PROJETS DE RÈGLEMENTS P-09-013 ET P-04-047-75

PROJET DE REDÉVELOPPEMENT DE L'ÎLOT SÉVILLE

RAPPORT DE CONSULTATION PUBLIQUE

LE 15 JUIN 2009

Figure 2 : Les hauteurs et la fragmentation du basilaire.

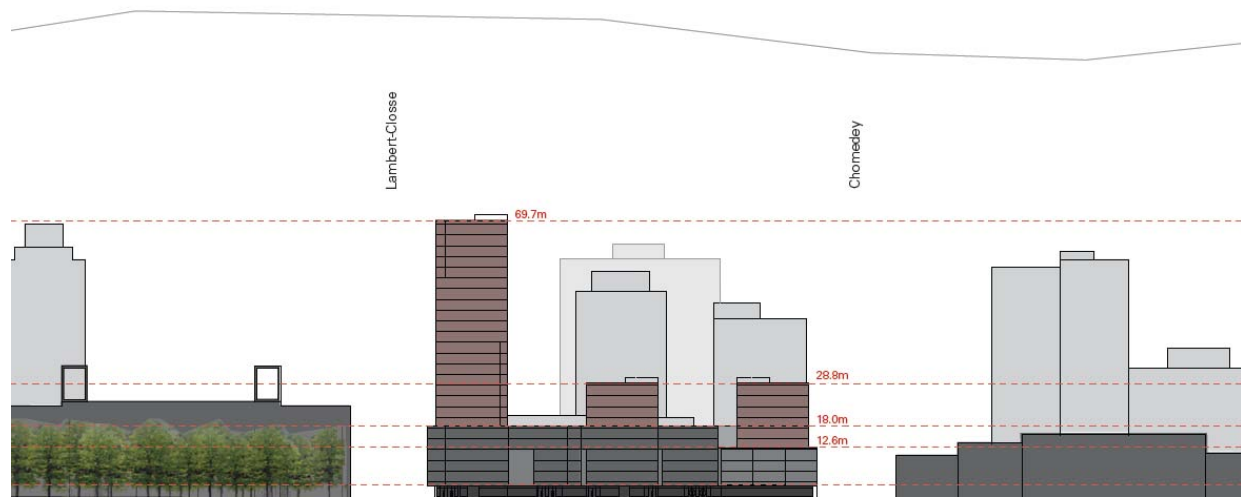
De plus, bon nombre de résidents et d'organismes considèrent la tour de 25 étages projetée comme étant trop élevée par rapport à l'échelle du quartier. Ainsi, certains souhaitent que la hauteur de cette tour soit abaissée ou encore que la disposition des trois tours soit revue.

Plusieurs participants émettent des réserves par rapport à la tour de 25 étages, tandis que d'autres n'y voient pas d'objections.

De son côté, l'Association du village Shaughnessy considère que les hauteurs des tours devraient être plus en harmonie avec celles des édifices du quartier. Deux citoyens considèrent que les

Recommandation 4 – La commission reconnaît qu'afin d'encadrer le square Cabot, il y a lieu d'implanter une tour d'une hauteur importante à l'angle des rues Sainte-Catherine et Lambert-Closse. Toutefois, une tour d'une hauteur maximale de 54,0 m, correspondant à la hauteur des bâtiments les plus élevés ceinturant le square, apparaît suffisante et plus adéquate que celle proposée. Par conséquent, la commission recommande à la Ville de Montréal d'exiger du promoteur de réduire la hauteur de la tour projetée à cet endroit d'au moins 15,7 m.
